改善箇所説明図

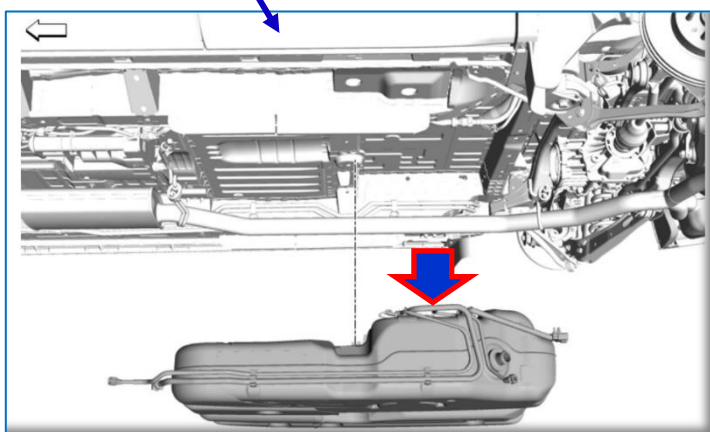
フューエルポンプにおいて、製造機器の管理が不適切なため、内径に突起が生じフューエルタンク間の燃料移動が妨げられるものがある。そのため、主タンクの燃料残量が減った際に、副タンクから燃料が送られずエンジンへの燃料供給が出来なくなり、エンジントールが発生するおそれがある。

全車両、フューエルポンプを良品に交換する。

左側 A ピラー(下側ドアヒンジの下)に黄色ペイントを塗布する。
